AVD.	<b>P 0</b>	GRUPP	08
BETR.	Specialverktyg	NR	6
	999 5128	DATUM	Maj
	999 5129		75

## Service meddelande

Två nya kolvstöd tillkommer till verktyg 999 5092, för byte av kolv på vevstake; motor B 27

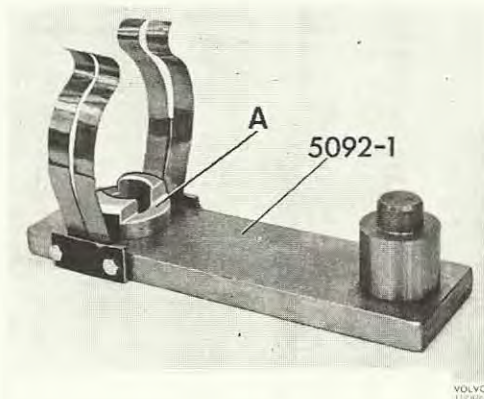
Till motor B 27 används kolvar av två fabrikat, Demolin och Mahle.

Till kolvar av fabrikat Demolin används de kolvstöd (A), som ingår i verktyg 5092.

Till kolvar av fabrikat Mahle har följande två nya kolvstöd framtagits:

999 5128 Kolvstöd vid demontering av kolvtapp

999 5129 Kolvstöd vid montering av kolvtapp

För användning av verktygen, se servicehandbok Avd. 2 B 27.
